基準地震動を超える地震による冠水維持機能の喪失事象が発生した場合の
原子炉建家外からの給水実現性について

令和元年 12 月 16 日
日本原子力研究開発機構
原子力科学研究所

【R1. 11. 25 審査会合資料 2-1 「冠水維持機能喪失時用給水設備の設置（JRR-3 設工認その 12）」に対するコメント】

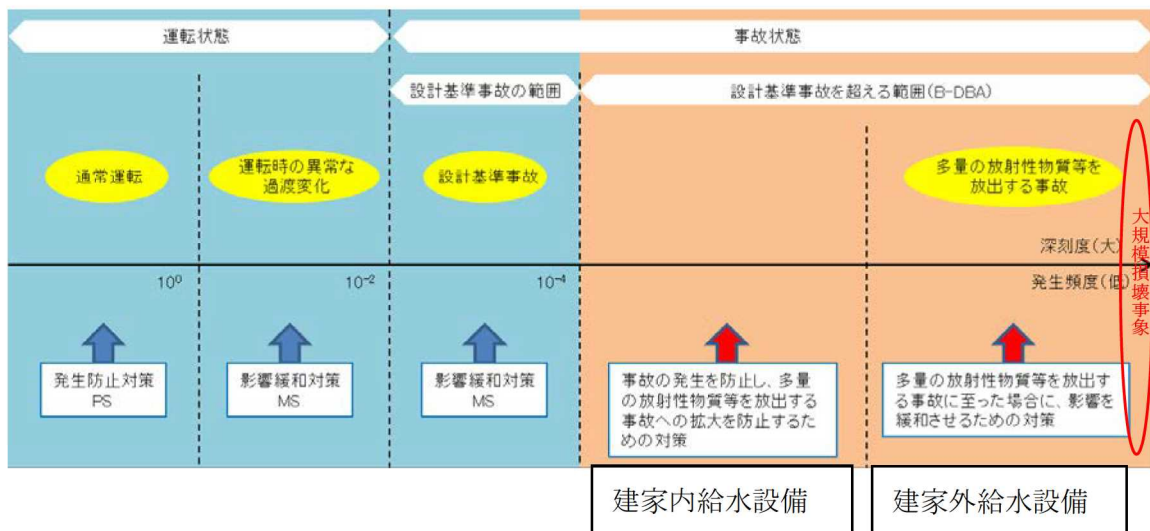
原子炉建家外からの給水設備に関し、基準地震動を超える地震が発生した状況においても当該設備が使用でき原子炉プールへの給水設備が可能であることについて説明すること。

基準地震動を超える地震が発生し燃料破損が生じて炉頂に運転員が接近できない場合、原子炉建家内部に常設する給水ホースを用いて給水を行うことになるが、給水用ホースとしては地震の揺れにより影響を受けることのないフレキシブルホースを用いることとしており地震により大きな損傷を受けることはない。フレキシブルホースは原子炉建家相当の強度を有するステージ架台に固定し、固定具としては伸縮性を有するゴム製ベルト等、ホースの変位に追従しフレキシブルホースの特性を損なわないものを用いる。仮に地震動によりステージ架台が変形する又は固定具からホースが外れたとしても、フレキシブルホースは可とう性があり容易に破断等を起こすものではないため給水経路は確保される。

以上のことから、BDBA発生時の影響緩和対策の一つである原子炉建家外からの給水については想定する地震に対して実現可能であると考える。
